Umweltverträglichkeitsprüfung im vereinfachten Verfahren

**WEB MEIS GmbH & Co. KG, EVN Naturkraft GmbH;
Windpark Meiseldorf**

FACHLICHE AUSEINANDERSETZUNG MIT DEN EINGELANGTEN STELLUNGNAHMEN

Im Auftrag: Amt der NÖ Landesregierung, Abteilung Umwelt- und Anlagenrecht, UVP-
Behörde, WST1-UG-94

Bild 4a – WEA mit horizontaler Achse

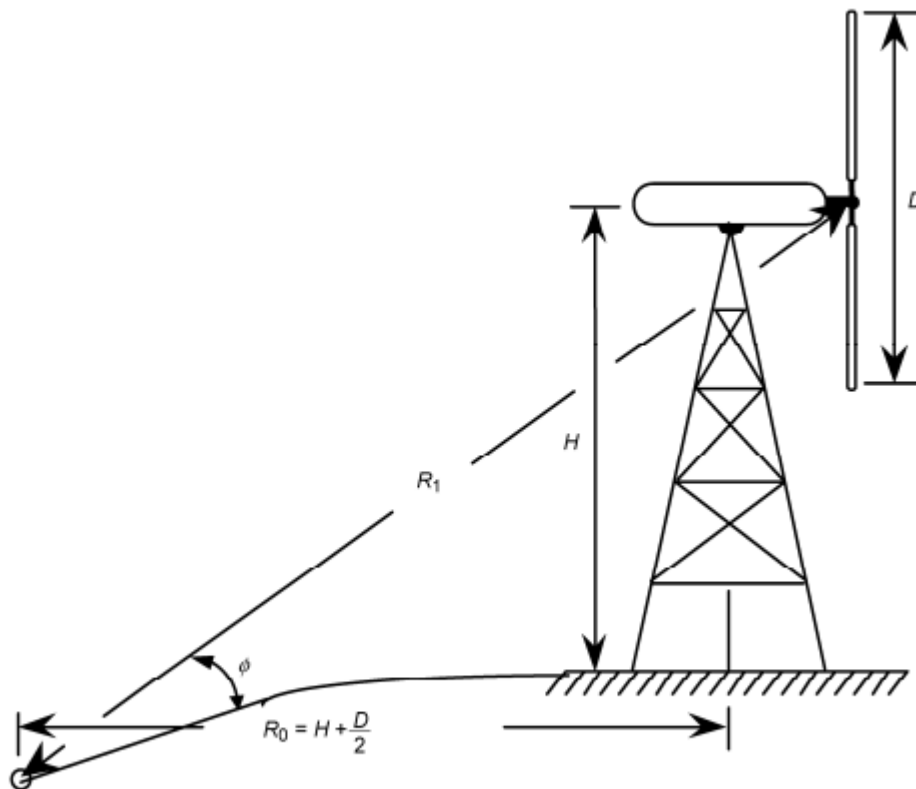
Zusätzlich ist bei derartigen Anlagengrößen die Ausbreitungsrechnung anhand einer Punktschallquelle zu hinterfragen. Sieht man die WKA als Flächen- (Flügelbreite) oder Linienquelle (Flügelänge) ergeben sich aufgrund der Dimension der Anlage bedeutende Verminderungen in der Dämpfung. Bei Sichtverbindung und der entsprechenden Höhe ist auch die Wirkung der Bodendämpfung und Abschirmung „überschaubar“.

Der vorliegende Teil der IEC 61400 beschreibt Messverfahren, die es ermöglichen, die Geräuschemission einer Windenergieanlage (WEA) zu charakterisieren. Dabei werden Messmethoden für den Nahbereich der WEA angewandt, um durch die Schallausbreitung bedingte Fehler zu vermeiden, jedoch wiederum in ausreichender Entfernung, um die WEA als Punktquelle betrachten zu können.

Die Abstände können folgender Grafik entnommen werden.

In Bezug auf die angeführte Abschirmwirkung wird auf die Berechnungsergebnisse im Anhang des Fachbeitrags verwiesen, dort ist ersichtlich, dass mit Ausnahme des IP 6 keine Schirmwirkung ermittelt wurde. Für den IP 6 wird auf Seite 27 folgendes angeführt.

Abbildung 1: Hinweistafeln und Signalleuchten (jeweils als Stern gekennzeichnet) (Quelle: Einreichoperat, Einlage B_1_1)

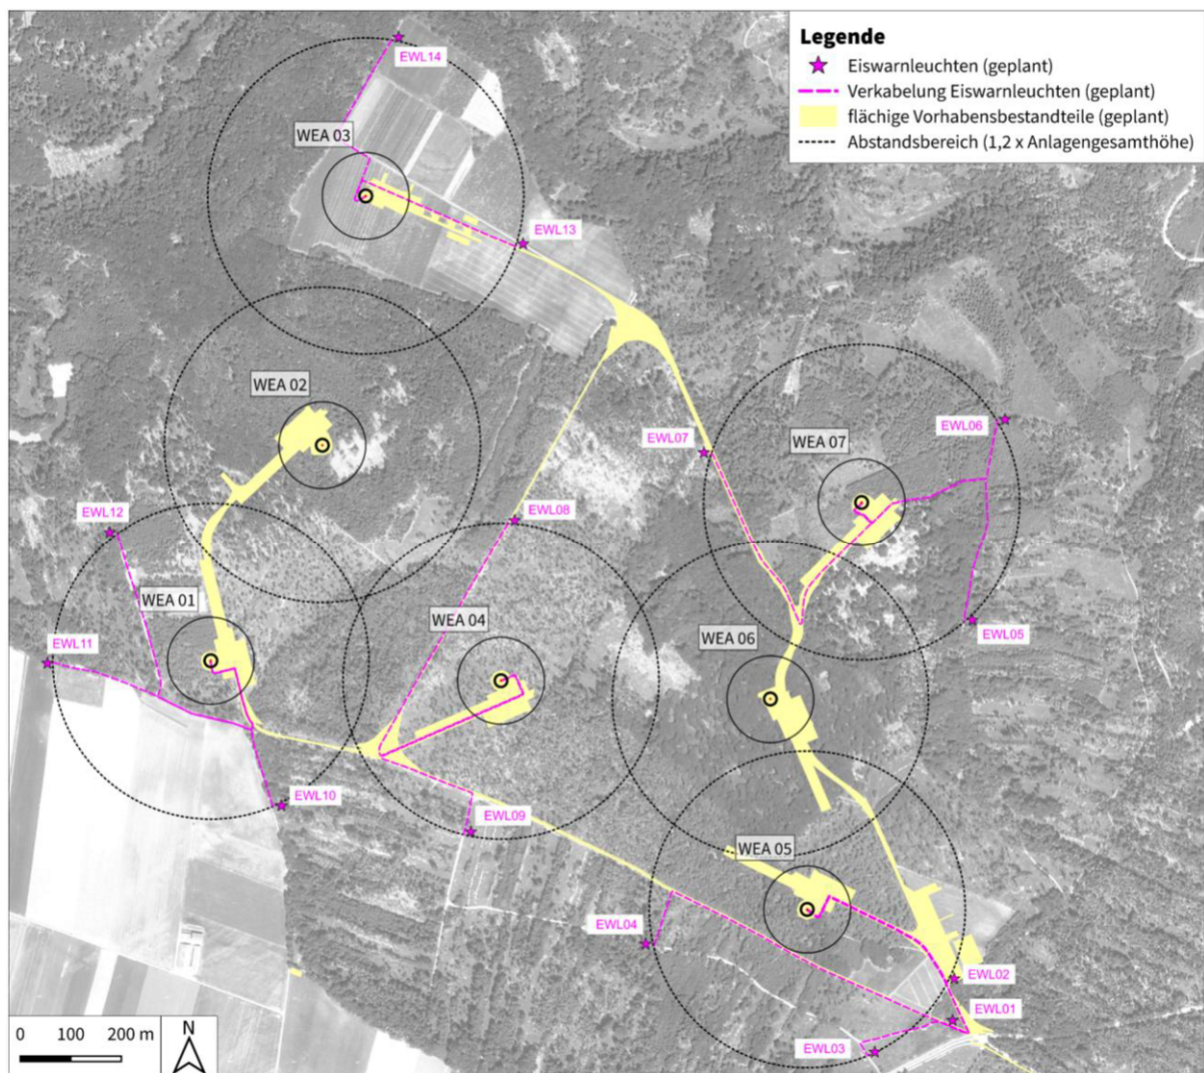
Ad Erholungswert - Eisabfall:

Unter bestimmten meteorologischen Bedingungen kann es an den Rotorblättern von Windkraftanlagen zu Eisablagerungen kommen. Diese Bedingungen sind ortsabhängig und treten meist bei Temperaturen um den Gefrierpunkt bei gleichzeitig hoher Luftfeuchtigkeit auf. Südlich der geplanten Anlagen verlaufen im Nahbereich die Wald & Reben-Radtour, der Wald-Weinviertelweg 663 und der Lagerfriedhofweg. Auf den im Projektgebiet verlaufenden Zuwegungen zu den Windkraftanlagen werden Hinweisschilder mit Signalleuchten aufgestellt, die auf die Gefahr von Eisabfall hinweisen. Die Positionen sind in nachfolgender Abbildung ersichtlich.

Sobald eine Windkraftanlage des gegenständlichen Windparks auf Grund von Eisansatz gestoppt wird, werden die zugewiesenen Signalleuchten aktiviert. Die Freizeitnutzung der naheliegenden Wege wird aufgrund von möglichem Eisabfall eingeschränkt, wobei davon ausgegangen werden kann, dass Erholungssuchende die naheliegenden Wege bei diesen unbehaglichen Wettersituationen ohnehin nur sehr eingeschränkt nutzen würden. Es ist demnach zu erwarten, dass nur selten Erholungssuchende von kurzzeitigen Einschränkungen aufgrund von möglichem Eisabfall betroffen sind. Des Weiteren wird auf die Ausführungen des Sachverständigen für Eisabfall und Schattenwurf verwiesen.

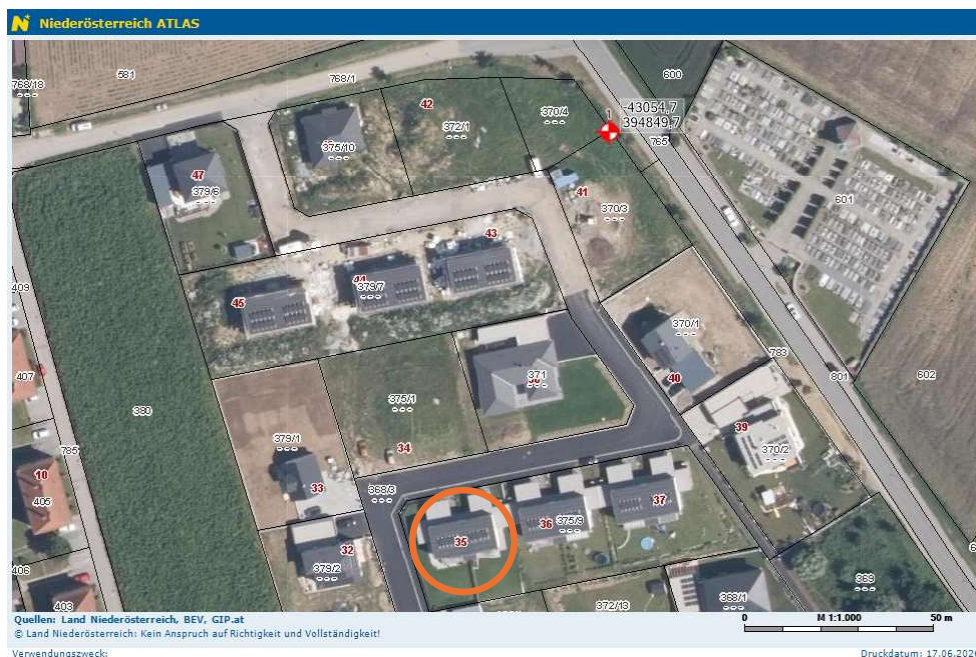
zur Stellungnahme 3 und 4 von Engel Sandra und Markus:

Immissionspunkt	Stunden/Jahr hh:mm	Stunden/Tag hh:mm
IP 1, Sigmundsherberg Ost	11:53	00:22

Es ist zwar Schattenwurf zu erwarten, die Richtwerte von 30 Stunden pro Jahr und 30 Minuten pro Tag werden jedoch eingehalten.
